SERVICE INFO – INA 0104

Ændring af strammeremskive fra manuel til semi-automatisk

Bilernes producenter:	Ford
Model:	Transit
Modelår:	til 12.2000
Motorer:	2.5 TD, 2.5 DI
Best. nr.:	531 0504 10
OE-nr.:	1136426 1C1Q 6K254 AA

Billede 1: 531 0504 10 – semi-automatisk strammeremskive

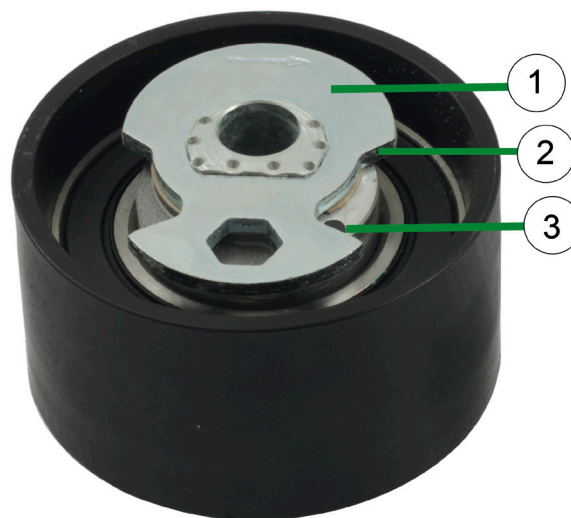
I ovennævnte køretøj er der indtil dato blevet anvendt en manuel strammeremskive i takthjulet. Denne del er blevet udskiftet med en semi-automatisk strammeremskive 531 0504 10 og er også med i sætterne 530 0143 10 og 530 0144 10.

Denne nye strammeremskive er monteret på nøjagtig samme måde som den gamle. Til forskel fra den manuelle strammeremskive, strammes tandremmen dog vha. en sekskantnøgle.

For at stramme tandremmen skal fastspændingspladen (1) drejes vha. sekskantnøglen, indtil hullet (3) er halvvejs dækket af fastspændingspladens kant (2).
